Stellungnahme

zum Sachplan Infrastruktur Luftfahrt - Teil IIC Objektblatt Flughafen Zürich

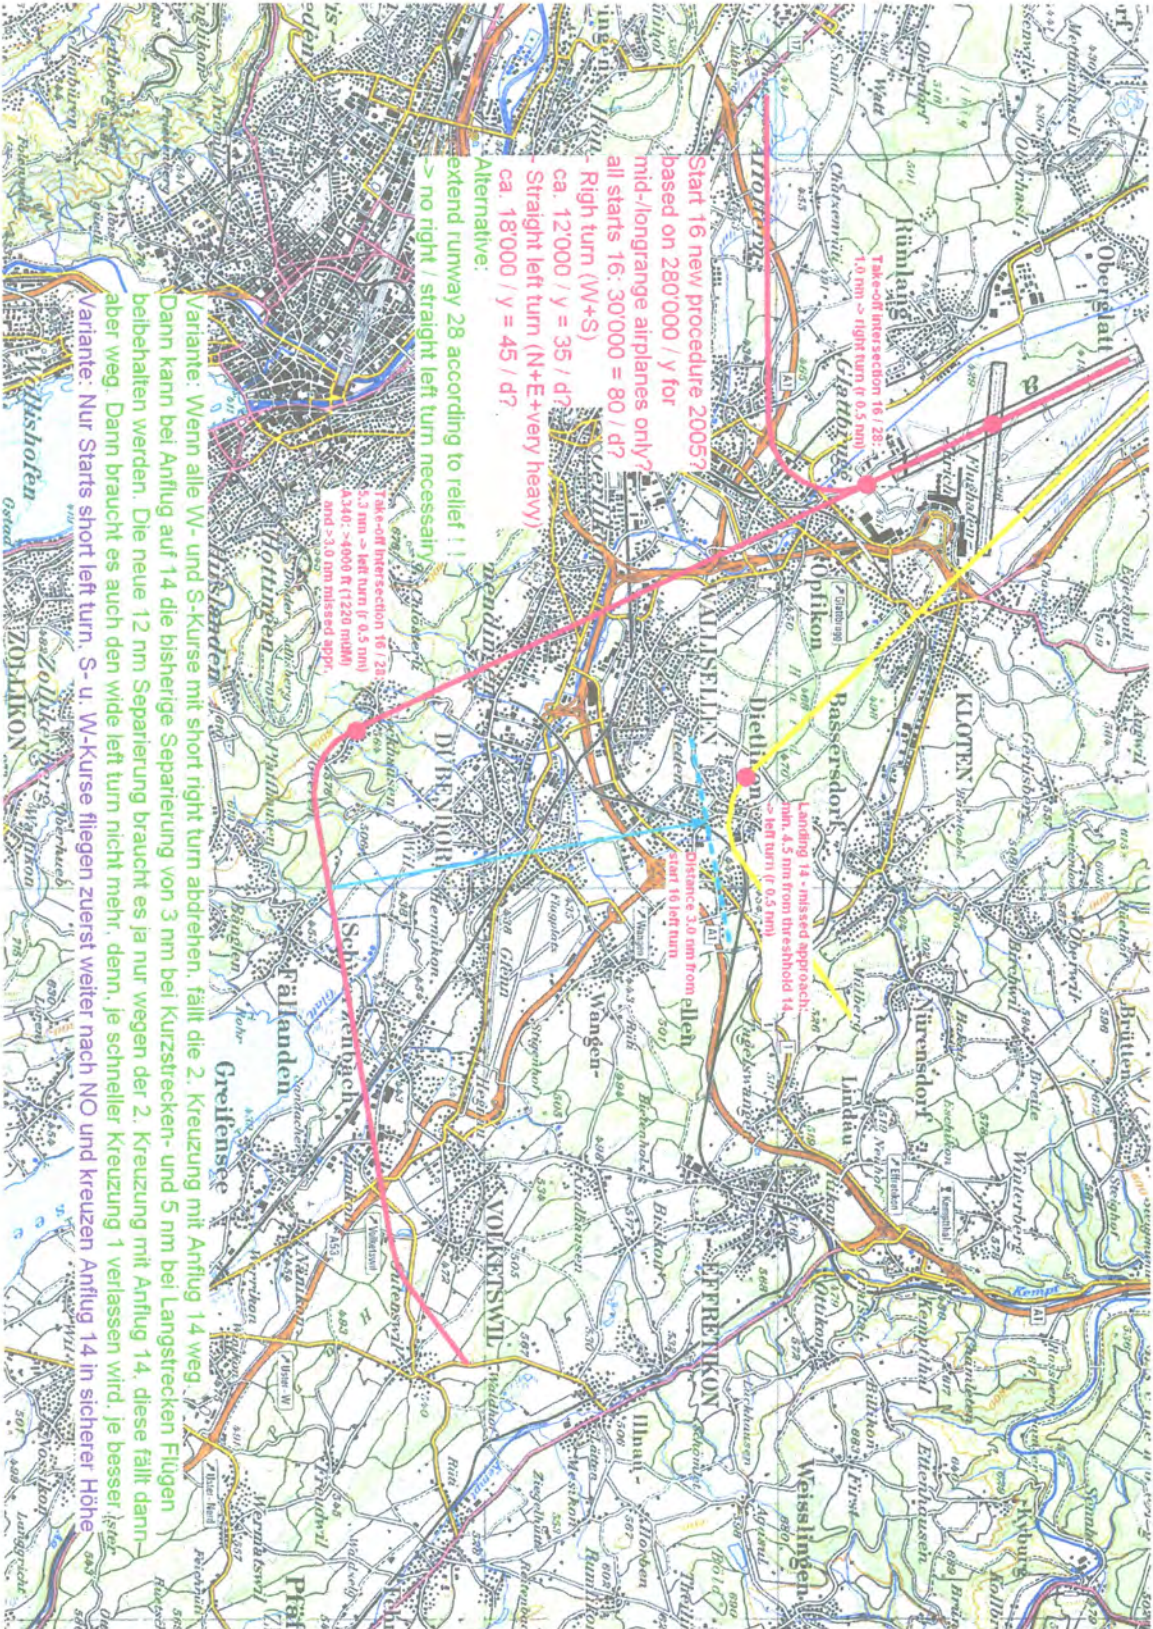
Start 16 new procedure 2005?
 based on 280'000 / y for
 mid-/longrange airplanes only
 all starts 16: 30'000 = 80 / d?

Right turn (W+S)
 ca. 12'000 / y = 35 / d?

Straight left turn (N+E+very heavy)
 ca. 18'000 / y = 45 / d?

Alternative:
 extend runway 28 according to relief ! !

-> no right / straight left turn necessary

Take-off intersection 16 / 28
 1.0 nm -> right turn (0.5 nm)
 1.3 nm -> left turn (0.5 nm)
 4.340 -> 4000 ft (1220 m)
 and -> 3.0 nm missed appr.

Landing 14 - missed approach:
 min. 4.5 nm from threshold 14
 -> left turn (0.5 nm)

Distance 3.0 nm from allen
 start 16 left turn

Variante: Wenn alle W- und S-Kurse mit short right turn abdrehen, fällt die 2. Kreuzung mit Anflug 14 weg.
 Dann kann bei Anflug auf 14 die bisherige Separierung von 3 nm bei Kurzstrecken- und 5 nm bei Langstrecken Flügen
 beibehalten werden. Die neue 12 nm Separierung braucht es ja nur wegen der 2. Kreuzung mit Anflug 14; diese fällt dann-
 aber weg. Dann braucht es auch den wide left turn nicht mehr, denn, je schneller Kreuzung 1 verlassen wird, je besser ist der
 Variante: Nur Starts short left turn, S- u. W-Kurse fliegen zuerst weiter nach NO und kreuzen Anflug 14 in sicherer Höhe
